**Progetto di Ripristino funzionale canale di gronda
Ruzzo Mavone e opere di presa dissestate nel
Comune di Isola del Gran Sasso d'Italia (TE)
ID-VIP: 11059**

**RISPOSTA OSSERVAZIONI INVIATE OLTRE I TERMINI DELLA
SOCIETÀ RUZZO RETI SPA IN DATA 04/07/2024 - MASE-2024-
0123765**

Figura 1 – Carta delle sorgenti captate dalla società Ruzzo Reti SpA. In fucsia l'ubicazione della galleria di variante in progetto

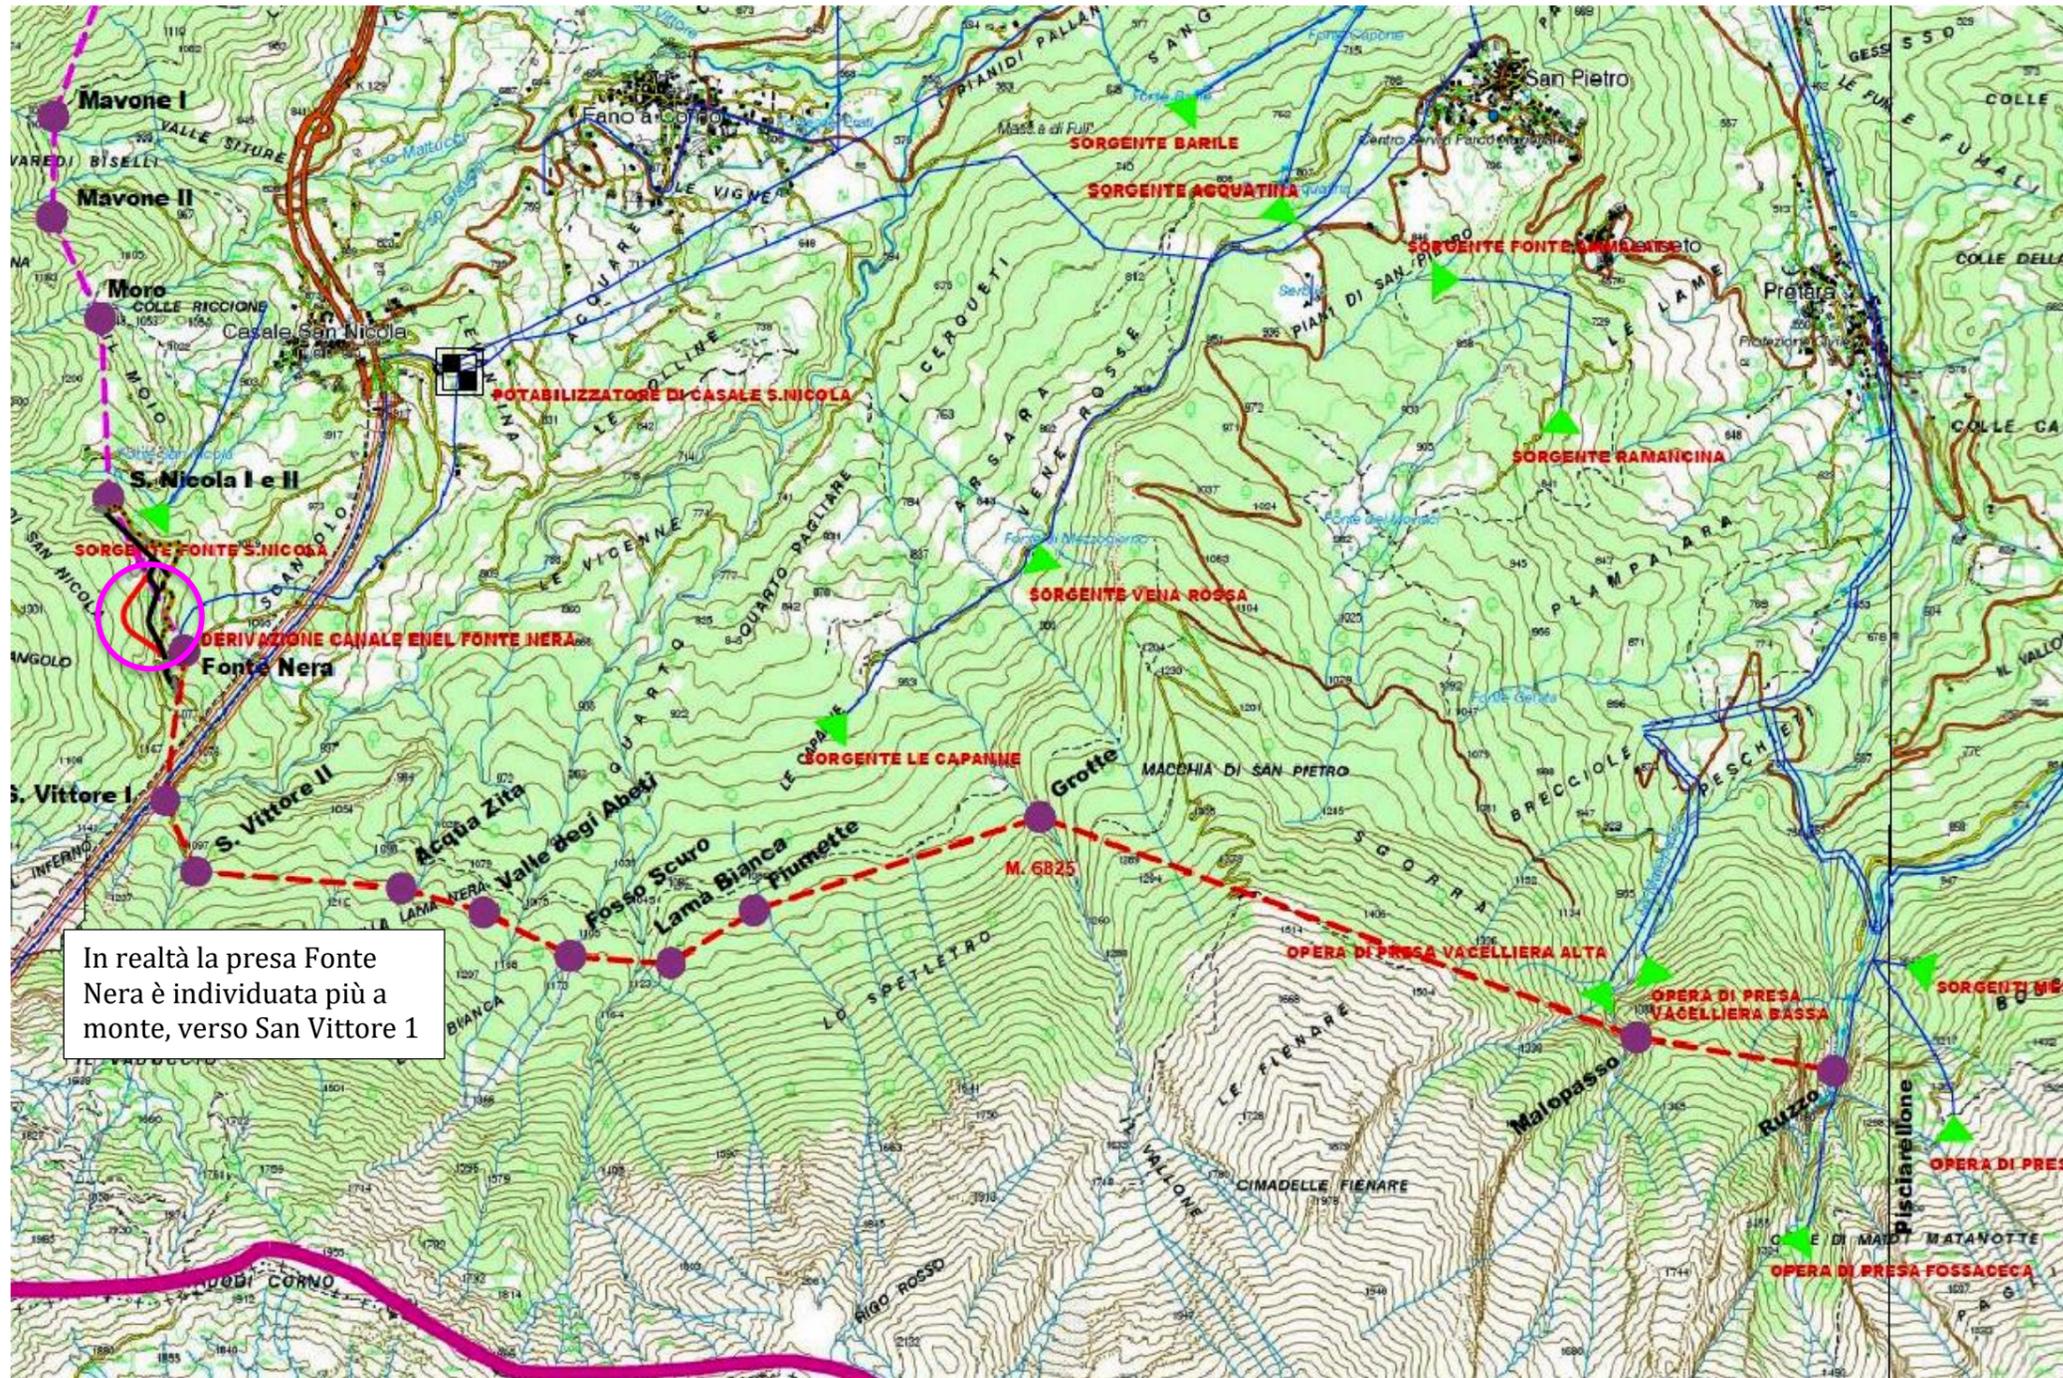
pag.3/5 punto 2:

- le modalità di realizzazione della galleria di variante, sopra esposte, rappresentano un pericolo per le portate derivate attualmente da questa Società, stante la tipologia delle sorgenti in uso;

In merito alla realizzazione della galleria in variante, Enel precisa che il tracciato del nuovo tratto di variante in galleria del Canale di gronda Ruzzo Mavone (cerchio fucsia in Figura 1), si svilupperà per una lunghezza di 397 m a partire dalla progressiva 7+650 circa dell'attuale canale, a valle dell'opera di presa Fonte Nera, fino alla progressiva 7+300 circa dove verrà realizzato il raccordo in sotterraneo con il canale esistente, a monte dell'opera di presa San Nicola I e II. Nella figura seguente (Figura 1) il nuovo tratto di galleria di variante è rappresentato con una linea rossa continua.

In particolare, come si evince dalla Figura 1 gli scavi per la realizzazione della galleria di variante interessano una porzione di territorio molto limitata e a una distanza notevole dalla maggior parte delle sorgenti captate dalla Società Ruzzo Reti S.p.A. Inoltre, il resto del Canale Ruzzo-Mavone non subirà varianti di tracciato e gli interventi minori si limiteranno alla sistemazione delle opere in superficie già esistenti, per il ripristino della funzionalità delle stesse, non modificando la configurazione attuale del canale. Con il by-pass della zona interessata dall'evento franoso del 2017/2018 si potrà ripristinare la funzionalità dell'opera così come ante 2017/2018.

In merito alle sorgenti presenti nell'area si precisa che la sorgente più prossima al tunnel è la Fonte San Nicola; tale sorgente si trova a valle del tracciato della galleria in progetto, ad una distanza di circa 190 m dal punto di raccordo in sotterraneo (-53 m da p.c.) tra la galleria di variante e il canale esistente; tutte le altre sorgenti sono lontane dalla galleria di variante. Nello specifico la sorgente Fonte San Nicola, più prossima al tunnel, considerato che si tratta di una sorgente di tipo superficiale (come riportato dalla medesima Ruzzo Reti nella propria nota), che risente delle precipitazioni meteoriche, sulla base delle valutazioni ad oggi eseguite si prevede di non influenzare, con lo scavo della galleria, le acque di alimentazione della sorgente stessa, data anche la natura poco permeabile dei litotipi attraversati (principalmente calcari marnosi e marne calcareo argillose, così come riportato nella sottostante Sezione geologica longitudinale - fare riferimento all'elaborato progettuale R.050_Relazione geologica, nel capitolo 10 il dettaglio della geologia che si incontrerà lungo il tracciato della galleria). Quindi, considerato che la Fonte San Nicola, è di tipo superficiale, e che durante l'esecuzione dei sondaggi non si sono riscontrate venute d'acqua e che l'ammasso roccioso risulta praticamente impermeabile se non lungo le zone di faglia indicate nelle figure sottostanti, non si ritiene ci siano rapporti tra le potenziali venute d'acqua che si potranno incontrare durante la costruzione della galleria e con la circolazione sub-corticale che alimenta le sorgenti di Ruzzo Reti.

Si precisa inoltre che la presa Fonte Nera è individuata più a monte, verso San Vittore 1 rispetto a quanto riportato nella planimetria delle osservazioni di Ruzzo Reti.

Figura 2 – Stralcio della tavola D.050_Ubicazione delle indagini

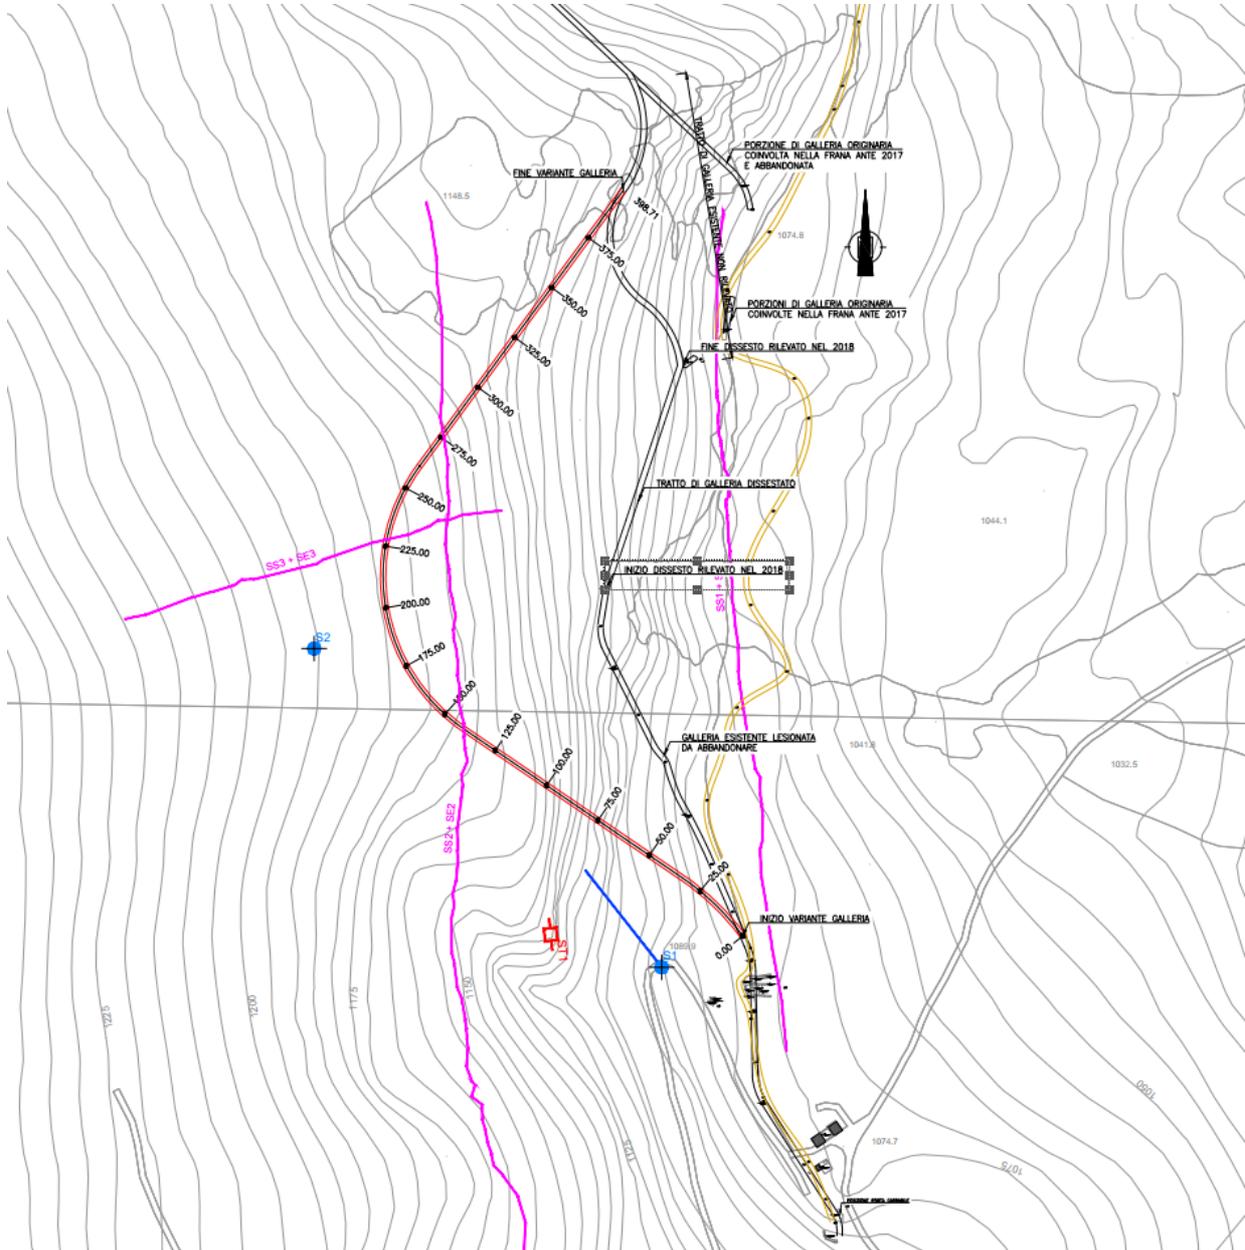
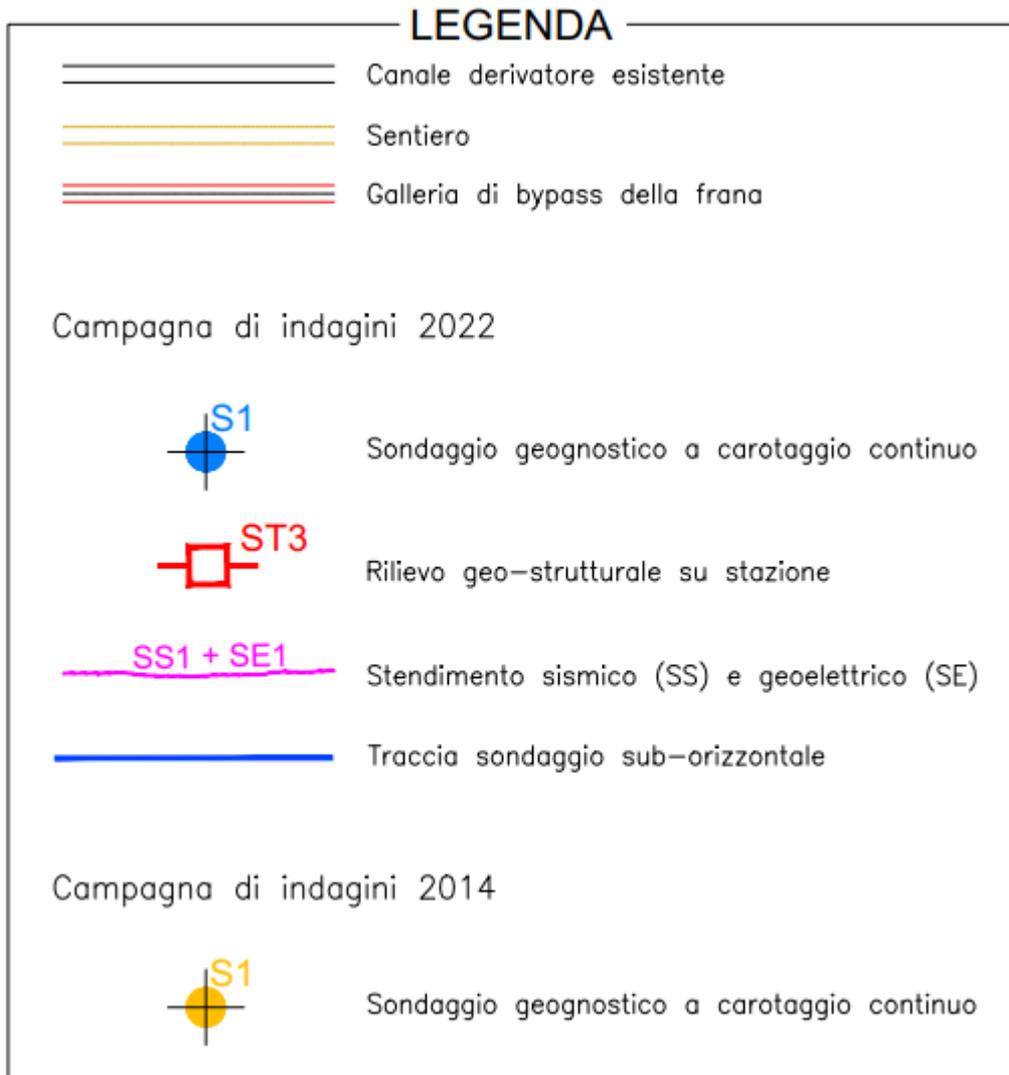
pag.3/5 punto 4:

- il settore interessato dalla nuova variante in galleria del canale di gronda Ruzzo Mavone, osservando la carta geomorfologica della Regione Abruzzo, è fortemente influenzato da una dinamica gravitativa molto diffusa, e andrà ad interessare un orlo di scarpata di degradazione e/o di frana allo stato quiescente, che come già accaduto in precedenza (evento franoso del 2017/2018) potrebbe riattivarsi e compromettere nuovamente l'opera in progetto;

Il tracciato dell'opera è stato progettato al fine di bypassare in profondità la zona in frana "quiescente" attivatasi nel periodo 2017/2018 e che ha causato l'interruzione del servizio di derivazione del Canale di Granda Ruzzo-Mavone. Dalle indagini effettuate (si vedano principalmente gli elaborati R.050_Relazione geologica, R.060_Relazione_Attività d'indagine_ID_Canale GRM - Trivelsonda, R.063_Report rilievi geostrutturali e prove dilatometriche - Trivelsonda, R.065_Stendimenti geofisici - Techgea, D.155_Profilo geomeccanico, D.151_Sezioni geologiche - nella figura sottostante l'ubicazione delle indagini geognostiche eseguite) si è potuta individuare la superficie di scivolamento della frana che si pone a circa 90 m a est dal tracciato della galleria e ad una profondità di circa 100 m da p.c., nel suo punto di massima copertura).
